Indice	Date	Nature de la modification	B.E	Méth	Nom
Tolérance générale: NFA 66-001		Echelle 1			
Masse: 125g			Flasque ouvert V2		
Matière : AS9U3-Y40			MOTEURS LEROY SOMER		
PR060600 Version 2					
MVA Réduction 1/20		PR060600 V2	A3

COUPE B-B

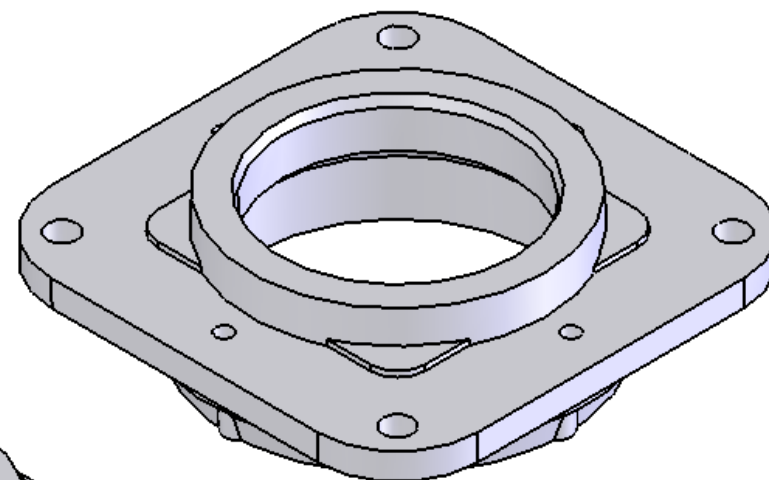
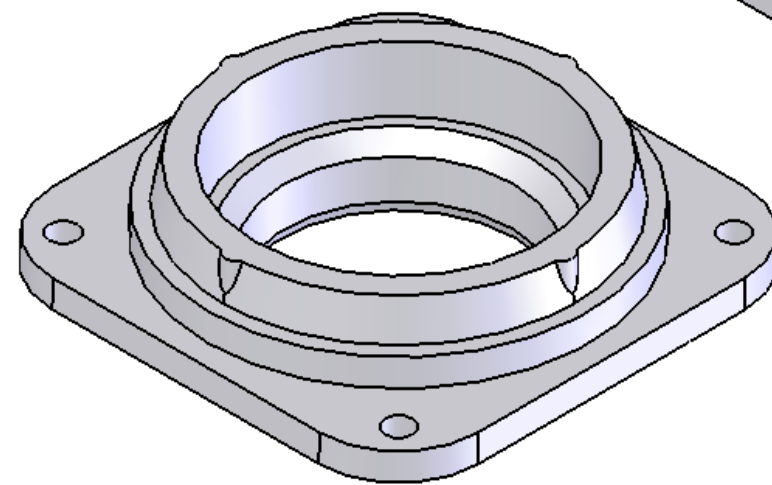
CORRIGE

DR10

Réponse C1-2: diamètre mini: 2.64mm
dépouille: 1.5%
profondeur: 8mm (>7.5mm)
